LICITACIÓN PÚBLICA N°3/22: “CONSTRUCCIÓN COMPLEJO DEPORTIVO MUNICIPAL”

CIRCULAR ACLARATORIA N° 1 SIN CONSULTA

Aclaratoria N°1:

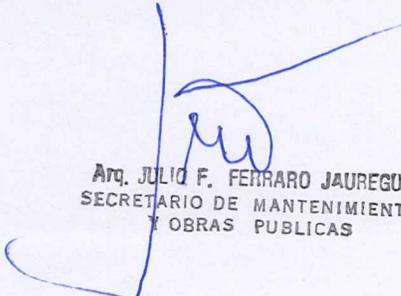
- 1) *Con respecto al sector de acceso vehicular y estacionamiento al predio, este queda a nivel del terreno natural, si hubiera sectores más bajos los mismos serán nivelado a nivel del terreno natural. No se realizará obra de pavimentación o hormigonado para sendas peatonales y sector de estacionamiento, por lo tanto, estas tareas quedan excluidas para cotizar con este pliego.*
- 2) *Con respecto a la fecha de la Memoria Descriptiva y de la Especificación Técnica, se corrige el año 2021 al año 2022.*
- 3) *Teniendo en cuenta la consulta realizada en la visita de obra con respecto al Pilar de Medición Eléctrica, debe contemplarse la fabricación del mismo con esta obra.*
- 4) *Teniendo en cuenta la consulta en la visita de obra con respecto a la ampliación del plazo de obra, la misma se extiende a 90 días corridos más, con respecto al plazo original del Pliego Licitatorio.*
